Datum 06.12.94	Ref.-Nr. DA02793R	Modell DTC-57ES, DTC-670, DTC-750	AU
Beanstandung Bandtransportfehler und Tonunterbrechungen [BERICHTIGUNG]			IRIS .663

Datum 19.05.92	Ref.-Nr. DA-02392	Modell DTC-57ES, DTC-670, DTC-750	AU
Beanstandung Mechanische Laufgeräusche			Code 641

Datum 31.03.93	Ref.-Nr. DA-00593R	Modell DTC-55ES, DTC-57ES, DTC-77ES, DTC-670, DTC-750	AU
Beanstandung Tonüberspringen [BERICHTIGUNG]			Code 553

Austausch des Andruckrollenhebels

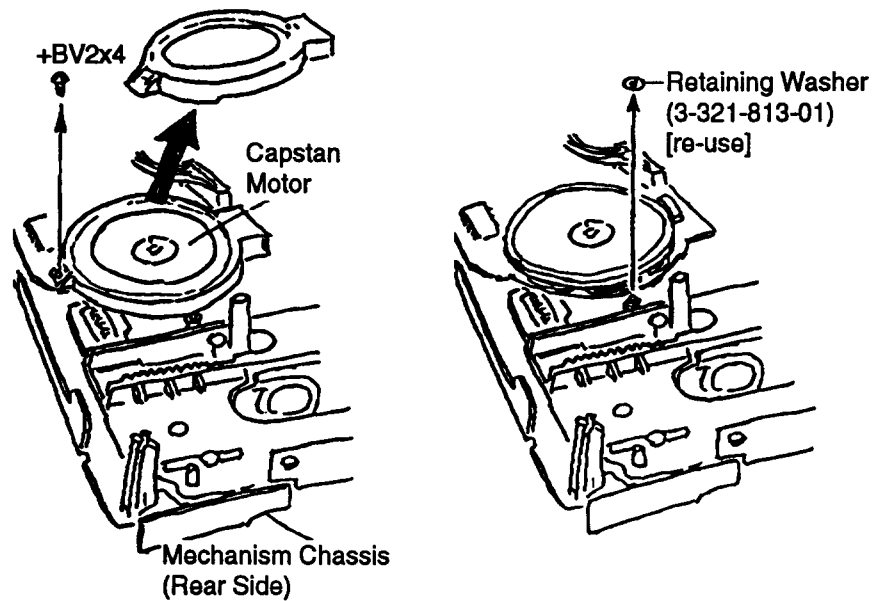
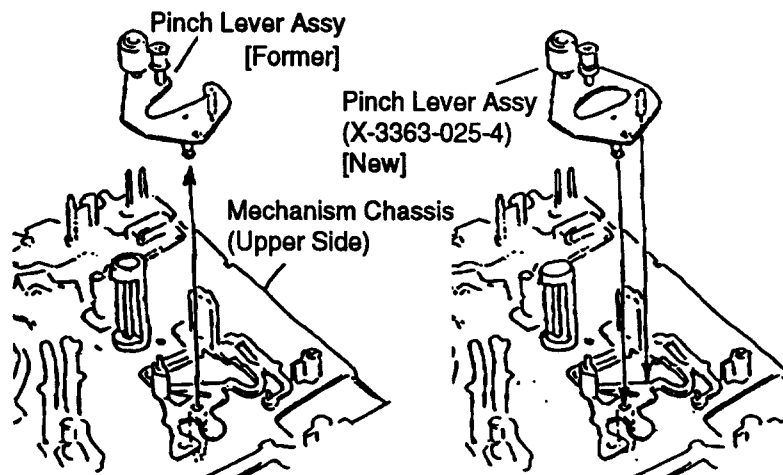
Die +BV2x4 Schraube lösen und die Capstanmotorabdeckung abnehmen. Danach die Sicherungsscheibe des Andruckrollenhebels entfernen. Diese Scheibe beim Zusammenlegen wiederverwenden.

Den Andruckrollenhebel austauschen.

Austausch des F/R-Hebels

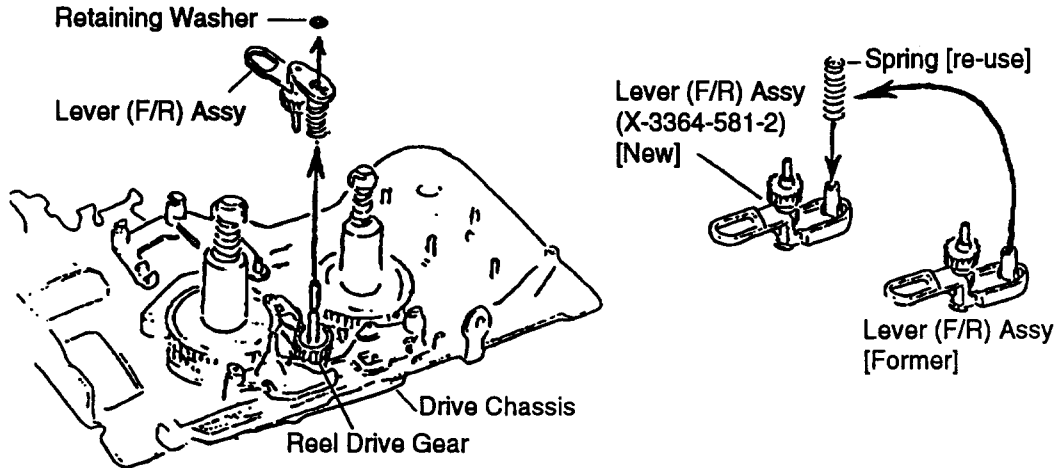
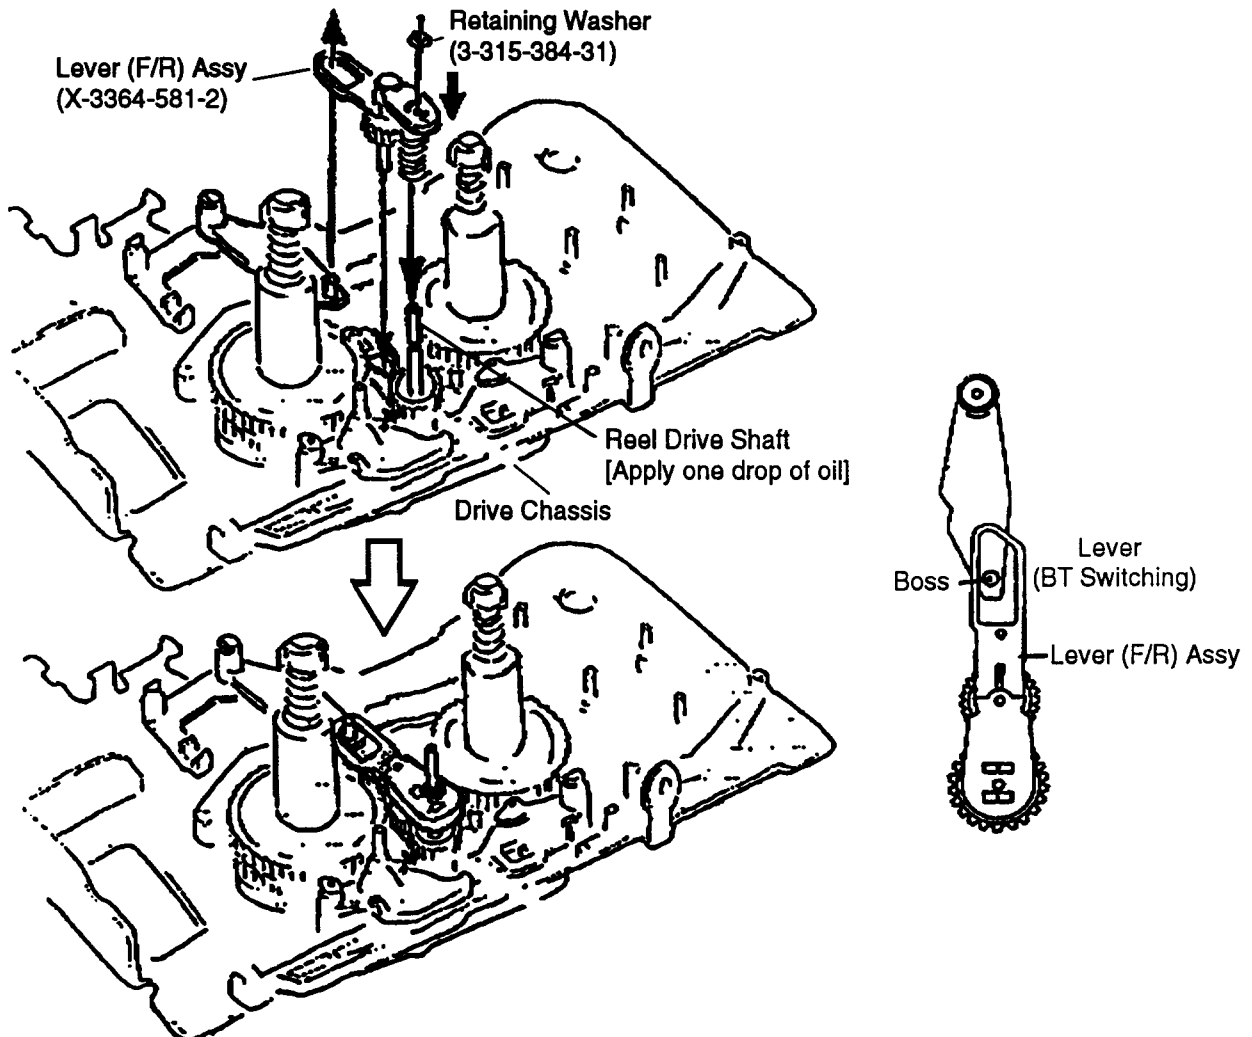
Die Sicherungsscheibe und den alten F/R-Hebel ausbauen. Falls vorhanden, ebenfalls die Filzscheibe des Wickeltellerantriebsrades (# 358) ausbauen. Den neuen F/R-Hebel einbauen. Diese Änderung war bereits der Gegenstand der Servicehilfe DA03392.

Den neuen F/R-Hebel mit einer Sicherungsscheibe arretieren. Den Zapfen des BT-Schalthebels durch das Langloch des F/R-Hebels führen. Nach dem Einbau des F/R-Hebels einen Tropfen Öl (Teflon oder FLOil) auf die Wickeltellerantriebswelle auftragen.

Austausch der Druckfeder

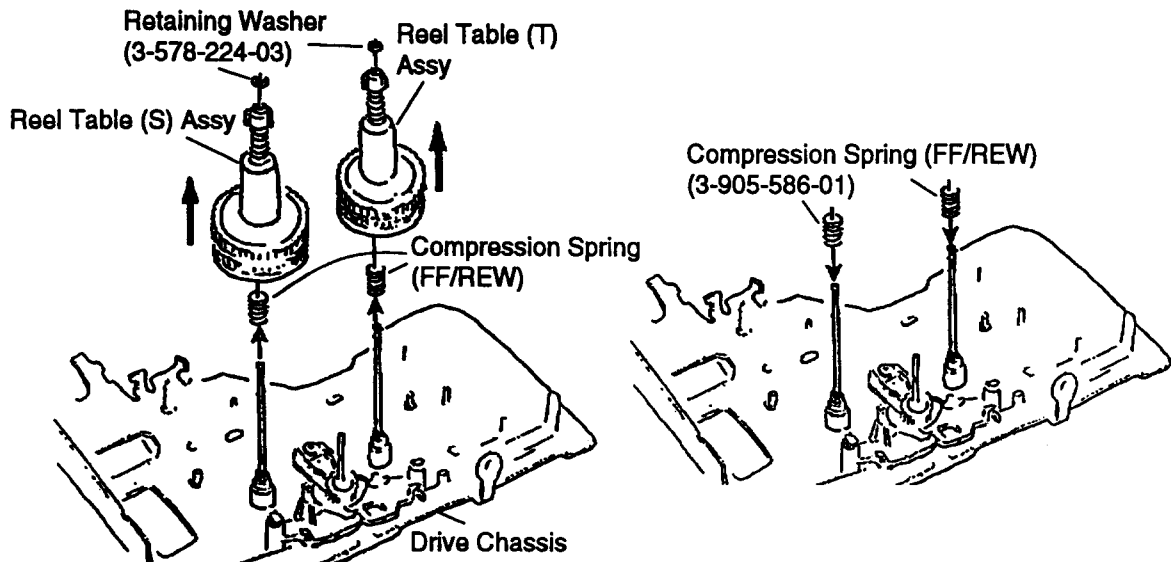
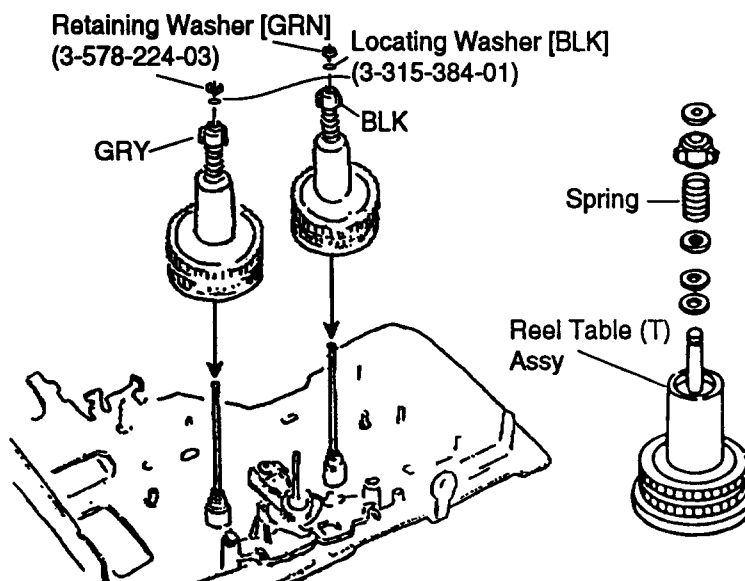
Die Arretierscheibe und die Wickelteller ausbauen. Danach die Druckfedern (3-905-586-01) ersetzen. Die neuen Druckfedern haben mehr Windungen.

Die Wickelteller wieder einbauen und diese mit den Sicherungsscheiben (3-578-224-03) und den Positionsscheiben (3-315-384-01) arretieren.

WICHTIG! Der mit einer schwarzen Feder ausgestatte Aufwickelteller ist gegen eine neue Ausführung mit Silberfeder auszutauschen (A-2003-710-H).

Austausch des Wickeltellermotors

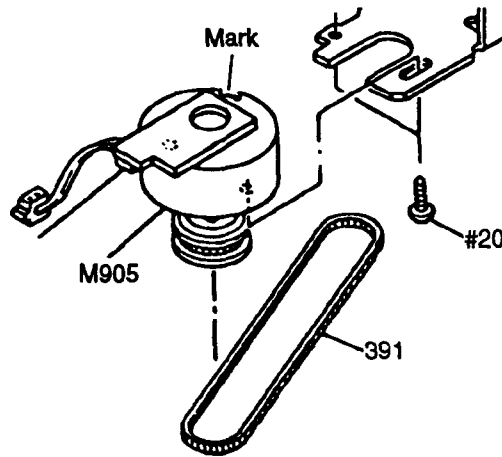
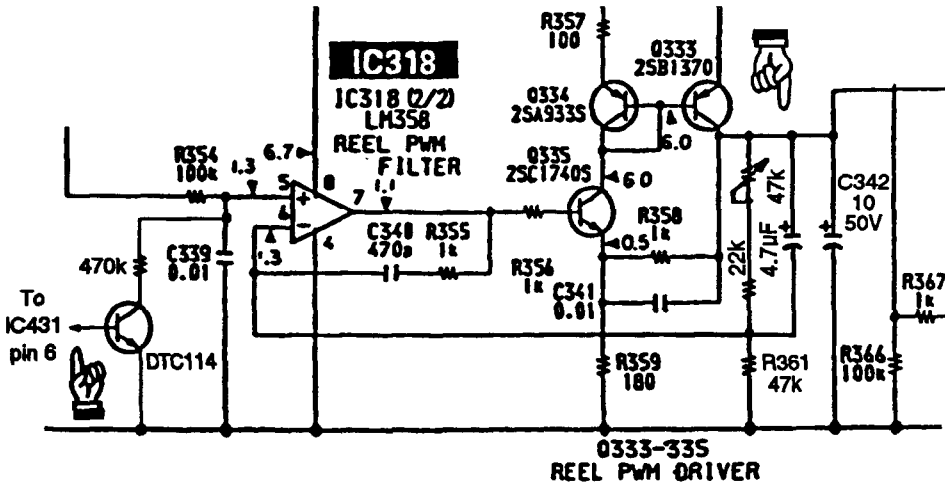
Den Motor M905 (X-3363-110-2) austauschen.

WICHTIG! Die Markierung auf dem Motor gewährleistet eine genaue Positionseinstellung des Motors auf der Anschlußplatine. Der Motor ist mit zwei Schrauben (# 20) an das Chassis befestigt. Das Langloch im Chassis ermöglicht eine Einstellung der Motorriemenspannung.

Diese Einstellung erweist sich als sehr kritisch: Bei einer zu kleinen Spannung treten im Schnelrücklaufbetrieb Schwingungen und Geräusche auf, eine zu große Spannung verursacht Bandverwicklungen und Reibungszunahme.

Einstellung des Abwickelzuges

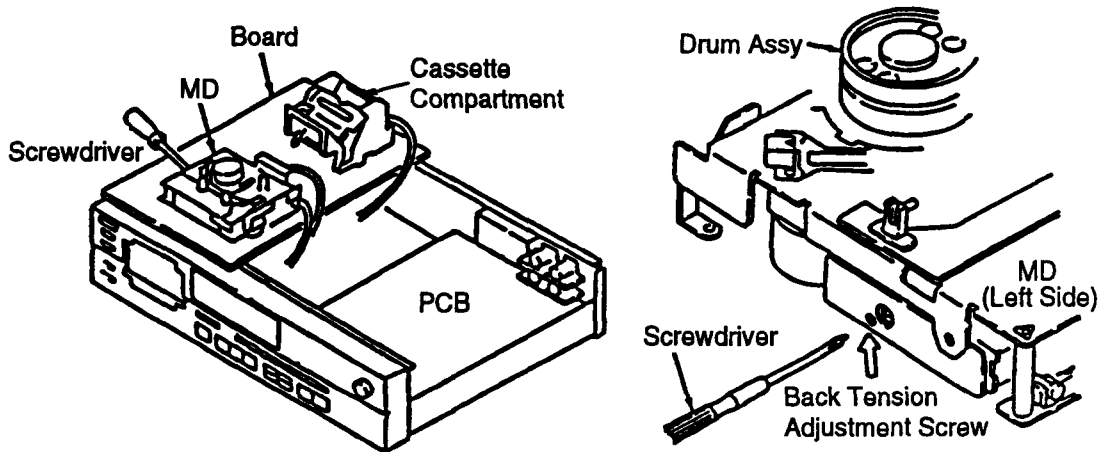
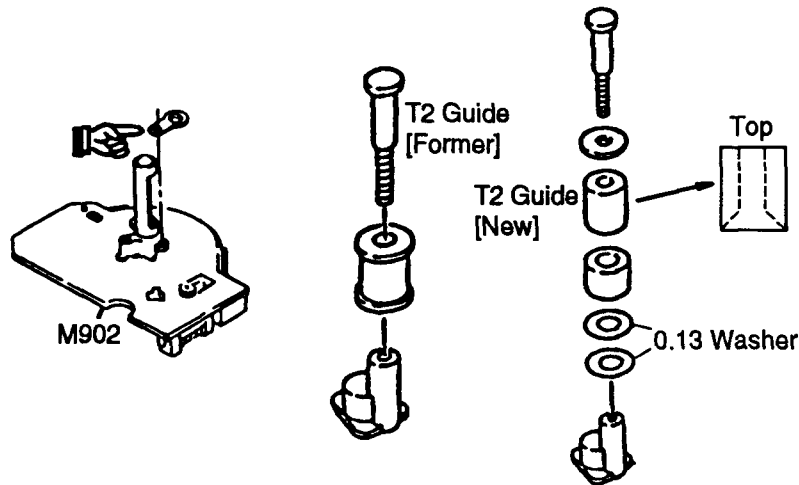
Den Mechanismus und das Cassettenfach ausbauen und voneindertrennen. Beide Teile auf eine Platte legen, ohne sie loszukuppeln.

Testbetrieb durch Erdverbindung der Meßpunkte X TEST MAIN und X TEST SERVO auf dem Main Board auslösen. Drehmomentmeßcassette TW-7131 (8-909-708-71) einlegen und FWD-Taste drücken. Abwickelzug durch leichtes Drehen der Einstellschraube abgleichen. Diese Einstellschraube befindet sich an der linken Seite des DATM-100 Mechanismus. Eine ein- oder zweimalige Betriebsumschaltung (z.B. PLAY - PAUSE - PLAY) während des Vorganges gewährleistet ein genaues Meßergebnis. Der Bandzug soll im Wertbereich 5,0 ~ 6,0 g.cm liegen. Dieser Wert ist während einer Umdrehung der Meßcassette zu erhalten. Bei einer vollständigen Lockerung der Schraube muß der Zugmagnetkern (3-380-525-01) ausgetauscht werden. Der Abgleichvorgang ist innerhalb einer Minute nach dem Auslösen des Testbetriebes zu beenden, sonst wird das Meßergebnis vom warmlaufenden Zugmagnetkern beeinflusst. Die durch Servicehilfe DA03492 ermittelte Abgleichprozedur für den Abwickelzug entfällt.

Einstellung des Bandtransportweges

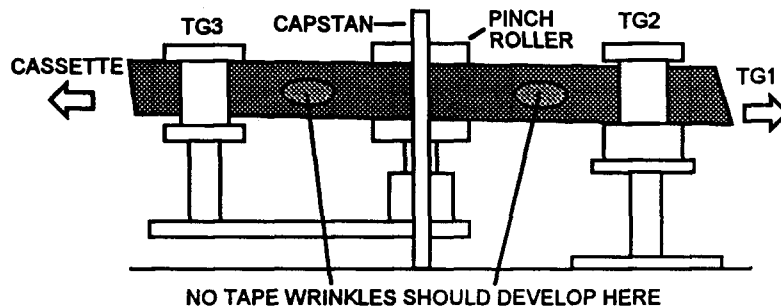
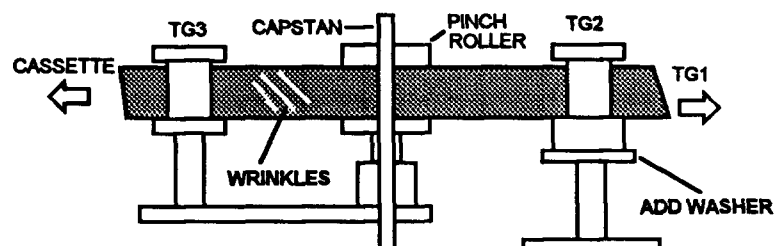
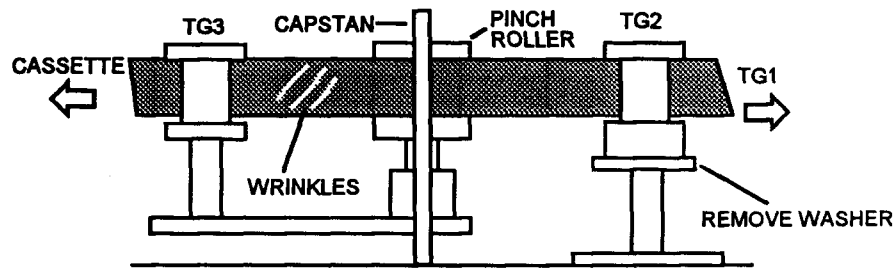
Eine fünfminütige LP-Aufnahme am Bandbeginn einer DT-120 Cassette machen und den Bandtransportweg im PLAY- und CUE/REV-Betrieb beobachten. Wird das Band vor und/oder nach dem Capstan zerknittert, so ist eine Höheneinstellung des Bandführungsbolzens TG2 unumgänglich.

Das Band bewegt sich zum unteren Flansch der Bandführungsbolzen TG2 und TG3 und wird zerknittert. Die Höhe des Bandführungsbolzens TG2 mit einer 0,13 mm dicken Unterlegscheibe (3-701-439-01) einstellen.

Das Band bewegt sich zum oberen Flansch der Bandführungsbolzen TG2 und TG3 und wird zerknittert. Die Höhe des Bandführungsbolzens TG2 durch Ausbau einer 0,13 mm dicken Unterlegscheibe einstellen.

Nach dem Einstellungsvorgang ist der Bandführungsbolzen TG2 zu arretieren. Den Bandführungsbolzen ausbauen und die Welle leicht ankerben, bevor den Bolzen wiedereinzubauen.

E. STABILISIERUNG DES ABWICKELZUGES ZWISCHEN BANDBEGINN UND BANDENDE

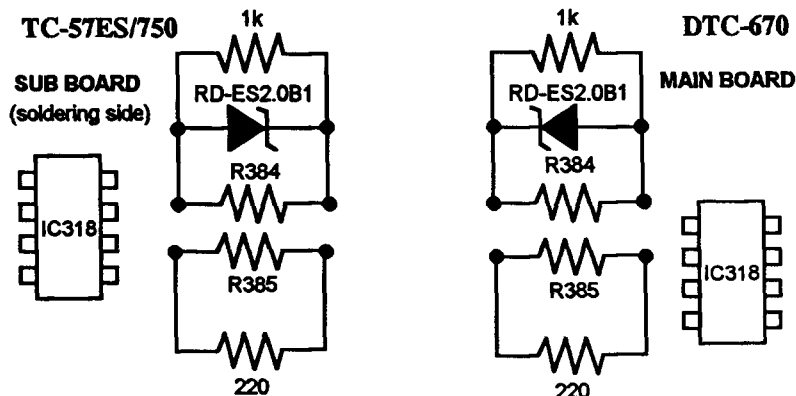
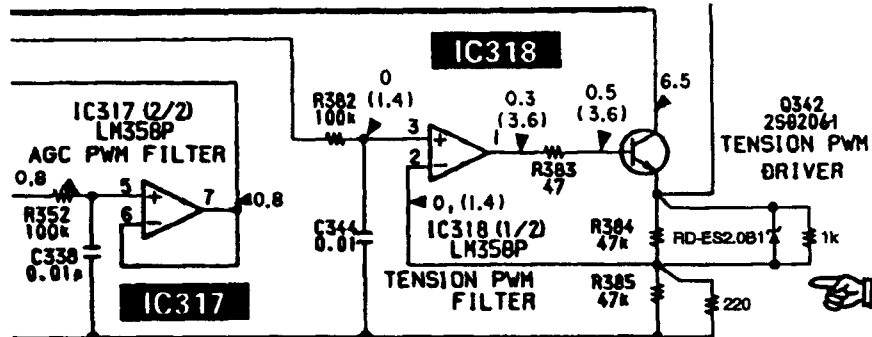
Einen 1-k Ω -Widerstand (1-249-417-11) und eine RD-ES2.0B1 Zenerdiode (8-719-109-50) parallel zu R384 (47k Ω) schalten. Die Orientierung der Zenerdiode genau beachten. Ebenfalls einen 220- Ω -Widerstand (1-249-409-11) parallel zu R385 (47 k Ω) einbauen.

ANMERKUNG: Die Überprüfung und eventuelle Einstellung des Abwickelzuges stets vor dem Einbau dieser Komponenten vornehmen. Eine nachherige Einstellung ist nicht mehr möglich. Sollte die Einstellung des Abwickelzuges bei einer späteren Reparatur erforderlich sein, so müssen diese Komponenten zeitweise abgelötet werden. Nach Abschluß aller Änderungen eine Überprüfung und eventuell eine neue Einstellung des Bandtransportweges (Bandführungsbolzen S1 und T1) vornehmen. Dabei ist auf übliche Weise vorzugehen: Testbetrieb auslösen, Meßcassette TY-7252 einlegen, HF-Kurvenform einstellen, ... Die genaue Prozedur ist der Kundendienstanleitung zu entnehmen.

SUB BOARD/MAIN BOARD (COMPONENT SIDE)

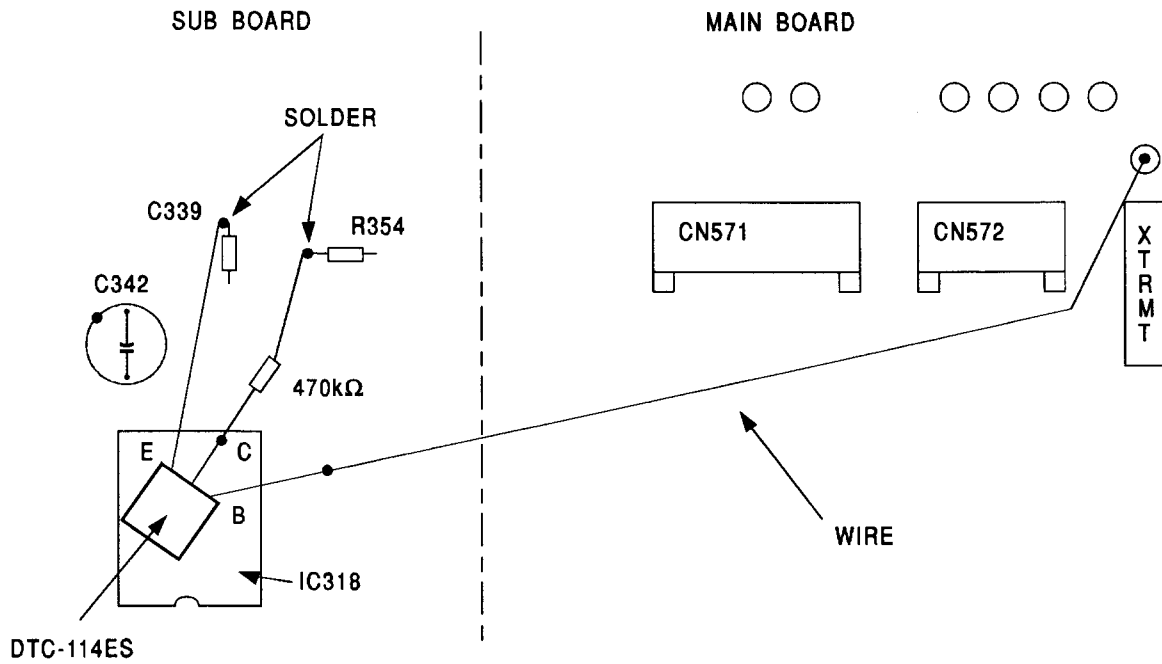
Nehmen Sie auf der Hilfsplatine (DTC-57ES/750) bzw. auf der Hauptplatine (DTC-670) die folgende Modifizierung vor.

Bezeichnung	ET-Nummer
DTC-114ES	8-729-900-80
Carbon resistor 470kΩ	1-247-895-00

- Sollte der Bandtellermotor nach der Modifizierung unregelmäßig laufen, erhöhen Sie den Wert des zusätzlichen Widerstandes auf 680kΩ.
- Nehmen Sie anschließend die in der Kundendienstanleitung beschriebenen Einstellungen des Bandzuges und des Gegenzuges vor.
- Im Falle eines schwankenden Aufwickelbandzuges kann die dünnste der drei Unterlegscheiben (Ref. 395, 396) unter dem Aufwickelteller entfernt werden. Der grüne Anschlag (Ref. 367) des Aufwickeltellers ist nicht wiederverwendbar. Tauschen Sie diesen Anschlag aus.

DTC-57ES, DTC-750

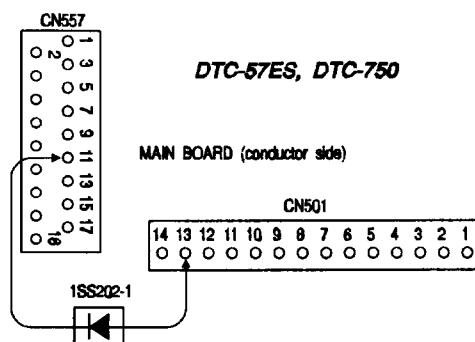
Legen Sie eine Diode 1SS202-1 (ET-Nr. 8-719-107-94) zwischen Pin 11 [REEL CW] von CN557 und Pin 13 [REP B] von CN501 (Hauptplatine).

DTC-77ES

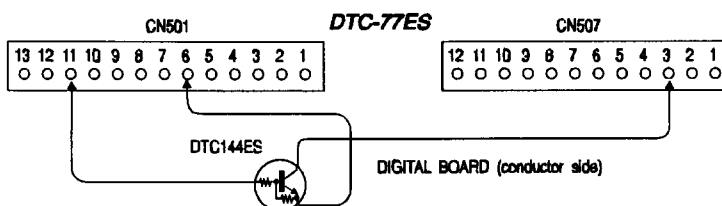
Legen Sie einen Transistor DTC144ES (ET-Nr. 8-729-900-89) zwischen Pin 11 [CPD IR] von CN501 und Pin 3 [REP B] von CN507 (Digitalplatine).
